АПУ.030-02Б-ЭЛ

Жилой комплекс со встроенно-пристроенными объектами общественного назначения, подземной, надземной автостоянками и трансформаторными подстанциями в квартале улиц Ирбитской-Раевского-Блюхера-Данилы Зверева в Кировском районе г. Екатеринбурга

II этап строительства.
16-20-этажная блок-секция

План 2 этажа.
Расположение электрических сетей.

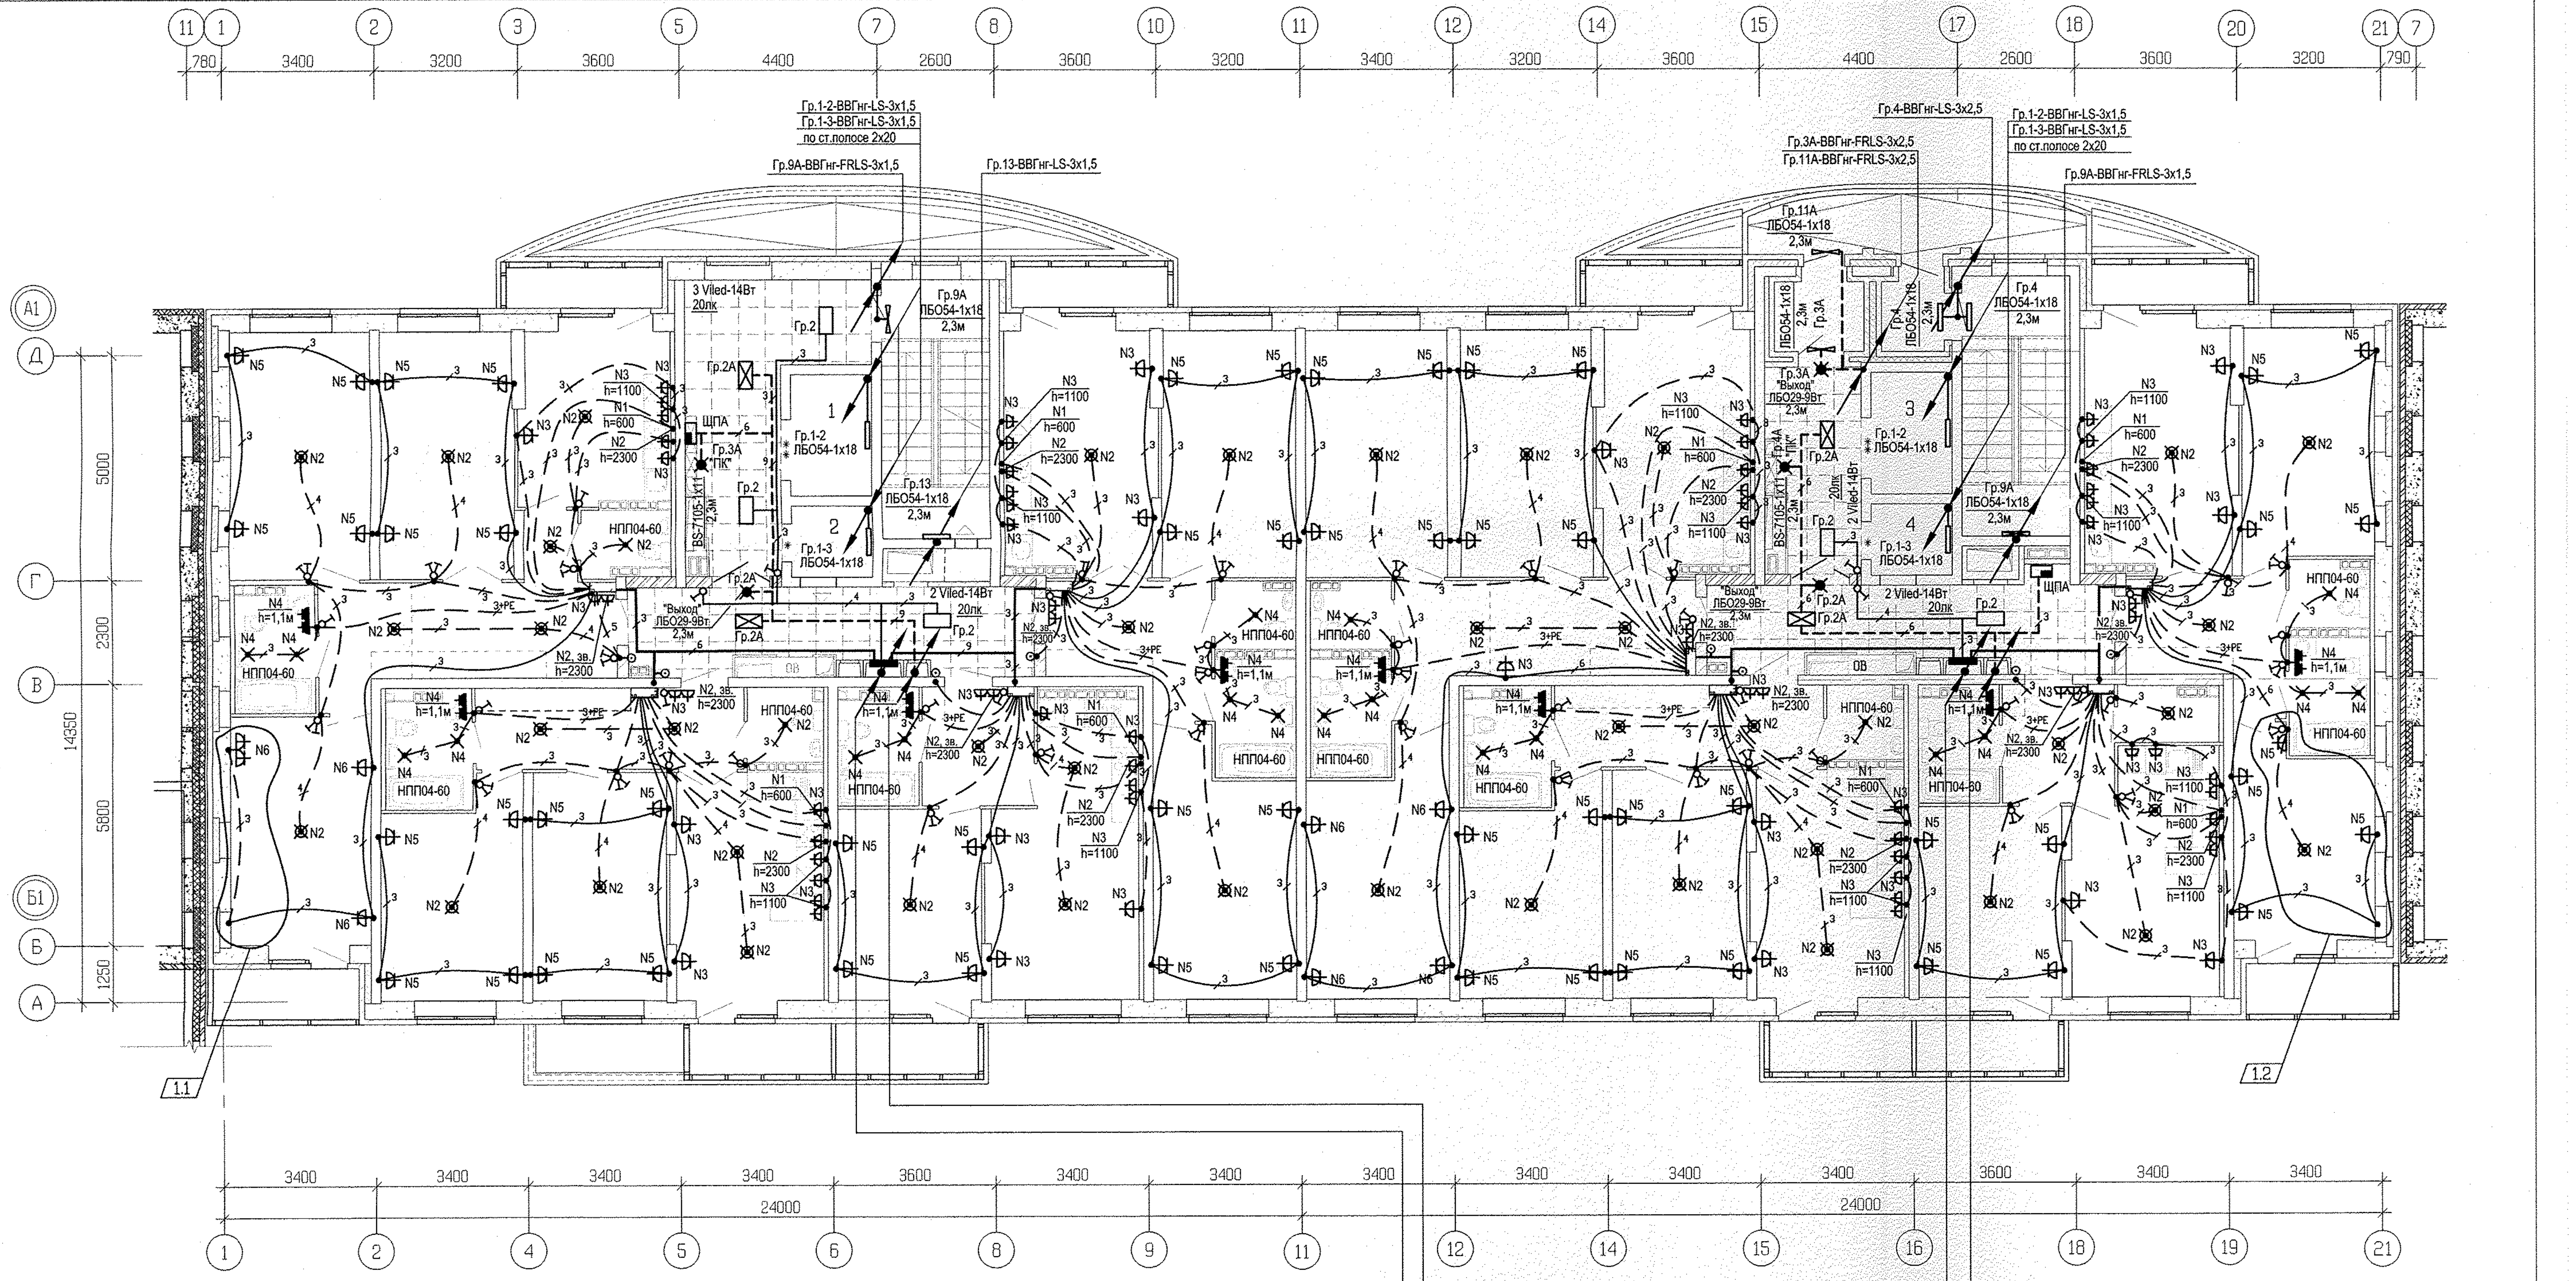
П15-ВВГнг-FRLS-3х1,5
П16-ВВГнг-FRLS-3х1,5
П17-ВВГнг-FRLS-5х10
П18-ВВГнг-FRLS-3х1,5
П19-ВВГнг-FRLS-3х1,5
П20-ВВГнг-FRLS-3х1,5
П21-ВВГнг-FRLS-5х6
П22-ВВГнг-FRLS-5х6
П23-ВВГнг-FRLS-5х4
П24-ВВГнг-FRLS-5х10
П25-ВВГнг-FRLS-3х1,5
~~П26-ВВГнг-FRLS-3х1,5~~
~~П27-ВВГнг-FRLS-3х1,5~~
Гр.2А-ВВГнг-FRLS-3х2,5
Гр.3А-ВВГнг-FRLS-3х1,5

П14-ВВГнг-FRLS-3х1,5
П15-ВВГнг-FRLS-3х1,5
П16-ВВГнг-FRLS-5х10
П17-ВВГнг-FRLS-3х1,5
П18-ВВГнг-FRLS-3х1,5
П19-ВВГнг-FRLS-3х1,5
П20-ВВГнг-FRLS-5х16
П21-ВВГнг-FRLS-5х16
П22-ВВГнг-FRLS-5х10
П23-ВВГнг-FRLS-3х1,5
~~П24-ВВГнг-FRLS-3х1,5~~
~~П25-ВВГнг-FRLS-3х1,5~~
Гр.2А-ВВГнг-FRLS-3х2,5
Гр.4А-ВВГнг-FRLS-3х1,5

Из стояков исключить группы П24,П25,П26,П27 на всех последующих этажах.
Все светильники типа ARS/R-2х18 и ARS/S-2х18 заменить на светильники типа "Айсберг призма", мощностью 14Вт, ViLED CC 03-У-А-14-590.130.15-4-0-65
